MT9085 シリーズアクセスマスタ

Release Notes

Version 3.00

※Ver.203 で修正した内容の詳細

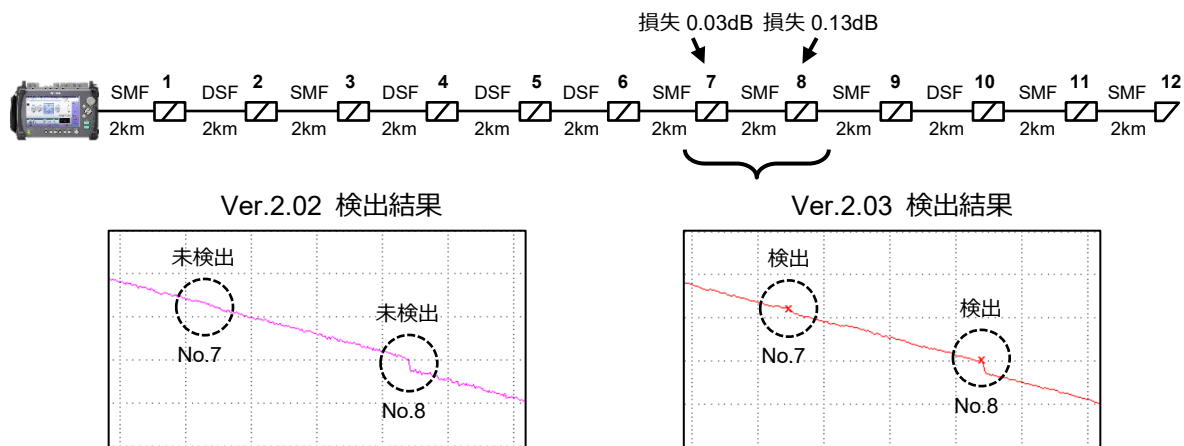
低接続損失のイベントや隣接したイベントの検出率が改善します。

ただしVer.2.03での測定時において改善しますが、Ver.2.02以前のバージョンで測定した波形ファイルを読み込み、再解析した場合は、Ver.2.02までの修正前までの解析結果になります。

改善例 1) Ver.2.02以前では下図のような損失の小さなイベントを検出できないことがありましたが、Ver.2.03ではこれらのイベントの検出が可能になります。

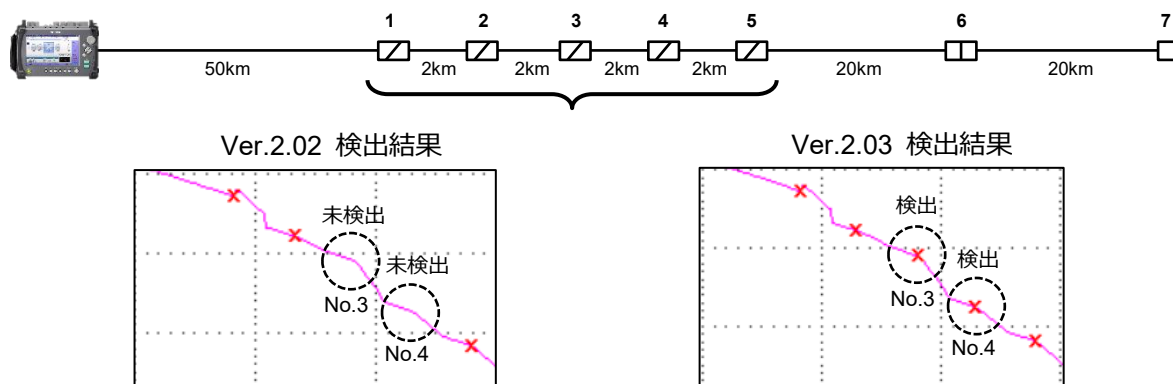
改善例 2) Ver.2.02以前では下図のような長距離ファイバにおいて隣接したイベントの一部を検出できないことがありましたが、Ver.2.03ではこれらのイベントの検出が可能になります。
